liZP.7013.3.2023.KF_7

WYNIKI KONSULTACJI SPOŁECZNYCH PROJEKT BUDOWY CHODNIKA PRZY UL. NARCYZOWEJ W OSIELSKU

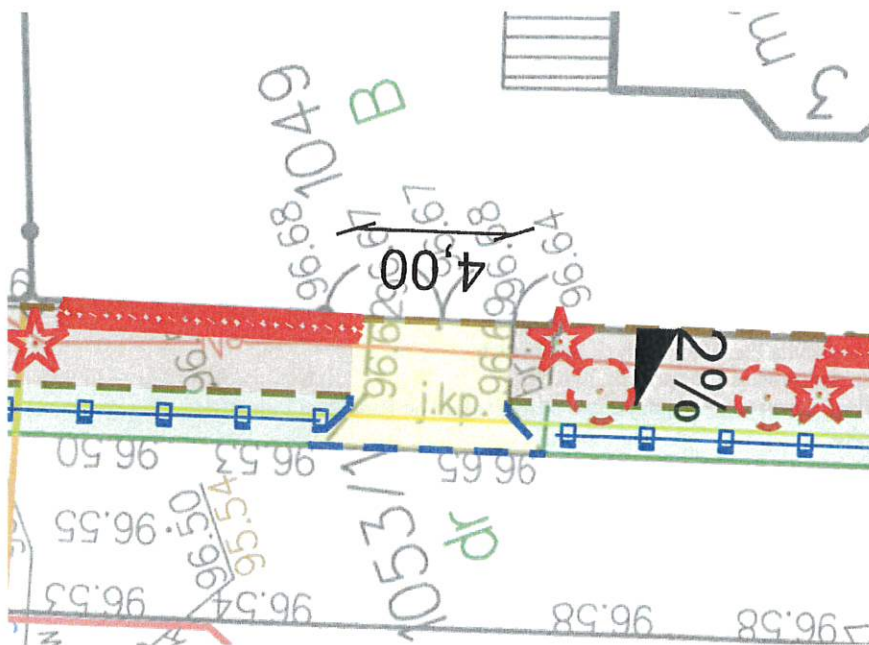
Mam jeszcze jedną zasadniczą zmianę dotyczącą wjazdu do mojej posesji / **Narcyzowa 3** / dotychczasowa "tymczasowa" brama (oraz wjazd z kostki brukowej) miała wymiary 3.60 m. Kupiliśmy nowe skrzydła do bramy którą będziemy robić w tym lub na początku przyszłego roku. Nowy wymiar bramy to **4 Metry**, a więc taka powinna być szerokość projektowanego nowego podjazdu z kostki brukowej. Nie zmienia się oczywiście jego umiejscowienie. Jedynie lewa strona wjazdu przesunięta powinna zostać o około 40 cm (w stronę ulicy Centralnej).

Odpowiedź: Ujęto zmianę szerokości wjazdu do posesji na 4 m, zgodnie z poniższym fragmentem projektu.
